**AVIS RELATIF À LA PROTECTION
CONTRE LES EVENTUELS EFFETS NOCIFS ET NUISANCES
PROVOQUÉS PAR LES RAYONNEMENTS NON IONISANTS
GÉNÉRÉS PAR DES ANTENNES ÉMETTRICES STATIONNAIRES**

Commune : NAMUR - Exploitant : TELENET GROUP

Référence exploitant : NR1200D

Rapport n° 3332 / 2024

Figure 1 : Vue en plan des lieux de séjour et des points de contrôle

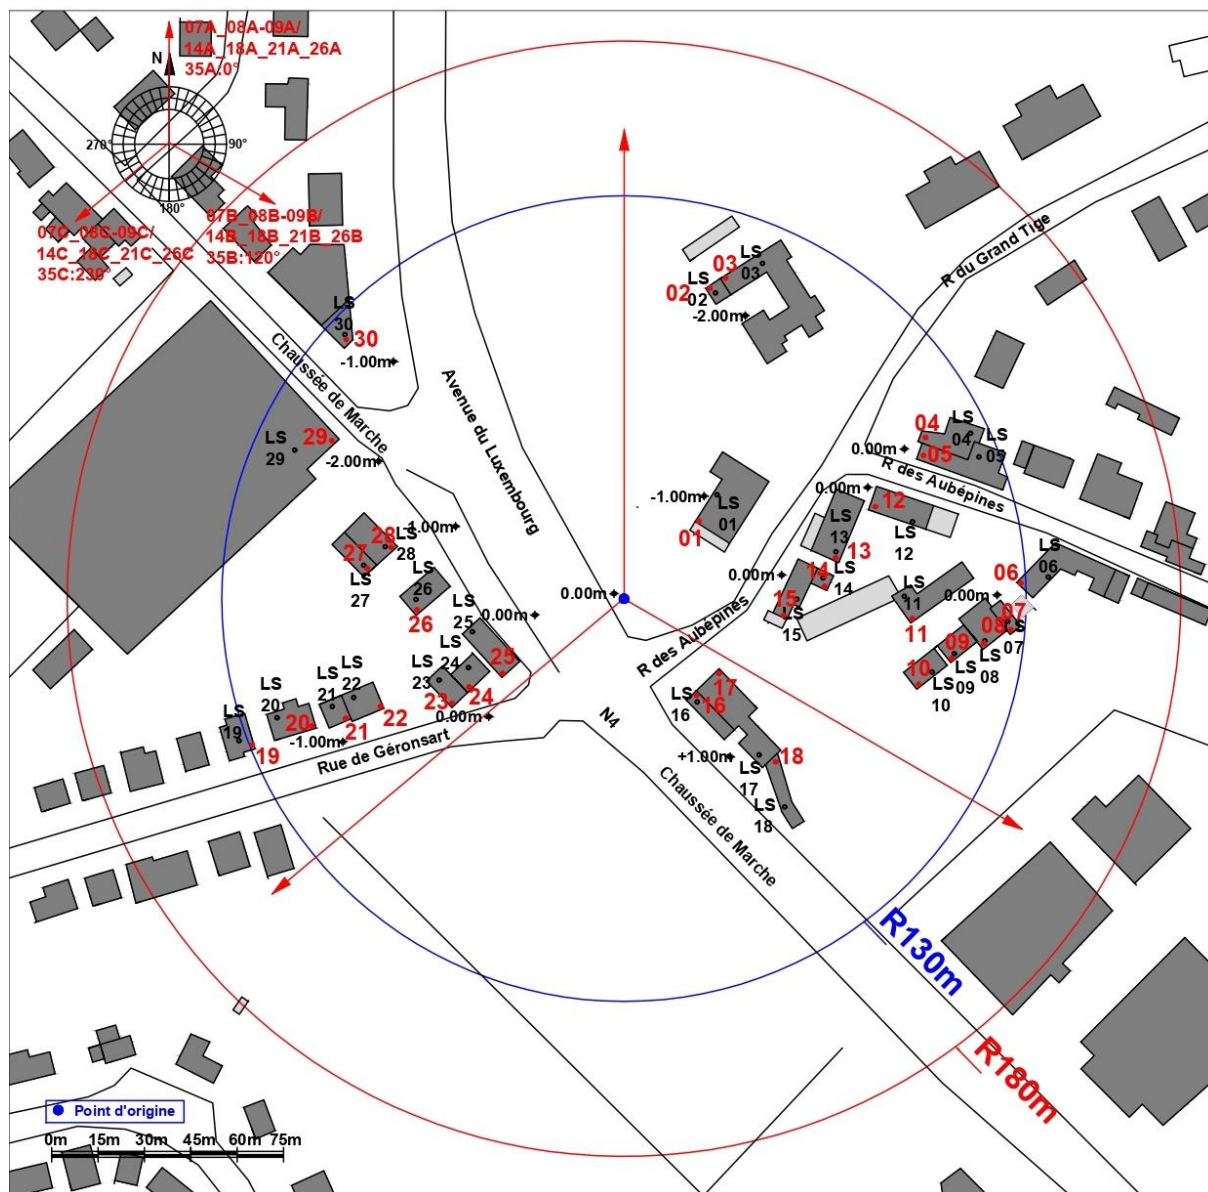
Les fréquences d'émission, la puissance rayonnée par chacune des antennes et leur gain permettent de déterminer le rayon de la zone à analyser. Tout dépassement de la limite par installation est exclu en dehors de cette zone. Le tableau 2 reprend les 35 LS² pour lesquels l'indice d'exposition est le plus élevé. Les différentes colonnes indiquent :

- le numéro du point de contrôle repris sur un des plans de la figure 1;
- le numéro du LS dans lequel se trouve le point de contrôle de la 1^{ère} colonne ;
- l'atténuation d'obstacle prise en compte pour le calcul de l'indice d'exposition dans le LS ;
- le résultat du calcul de l'indice d'exposition.

En ce qui concerne les antennes de l'installation mentionnées dans le tableau 1, la distance maximale à laquelle la limite pourrait être atteinte, à l'extérieur, est égale à 135,8 m. S'il n'y a pas de LS à une distance inférieure, les antennes respectent forcément la limite d'immission.

Dans le cas des LS situés à l'intérieur des bâtiments, une atténuation d'obstacle est prise en compte et il en résulte que la distance maximale à laquelle la limite pourrait être atteinte se réduit à 96,2 m.

Figure 2 : Vue en plan des installations d'antennes dans un rayon de 300 mètres autour de l'installation faisant l'objet de la demande d'avis

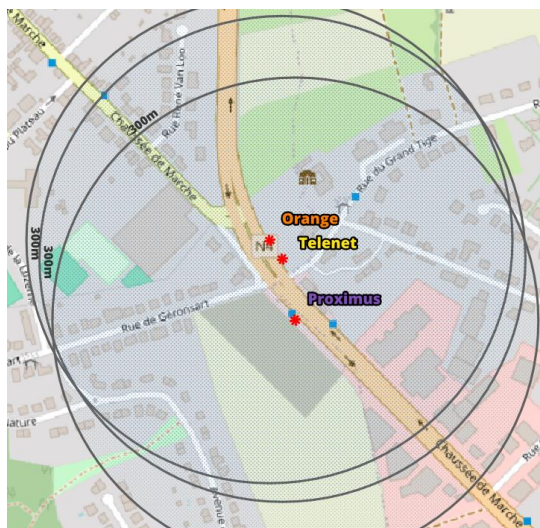
Le plan en projection verticale de la figure 2 indique la localisation des installations d'antennes émettrices stationnaires visées par le décret et situées dans un rayon de 300 mètres autour de l'installation référencée dans le paragraphe 2 et localisée au centre du cercle. Les données de localisation de ces antennes et les avis correspondant sont accessibles via le cadastre en ligne des antennes émettrices stationnaires⁸. Les installations prises en compte dans l'évaluation du respect de la limite cumulative sont les installations d'antennes émettrices déclarées en service par l'exploitant à la date du présent avis, à l'exception de l'installation référencée dans le paragraphe 2 et éventuellement d'autres installations ayant fait l'objet d'une demande d'avis à la même date et qui sont situées à l'intérieur de la zone de 300 mètres de rayon.

Compte tenu des considérations ci-dessus, il apparaît que l'intensité du rayonnement électromagnétique généré, dans les lieux de séjour situés dans un rayon de 300 mètres autour de l'installation référencée dans le paragraphe 2, par l'ensemble des antennes émettrices stationnaires de l'ensemble des exploitants du même site d'antennes émettrices stationnaires respecte la limite fixée à l'article 4, § 2 du décret.
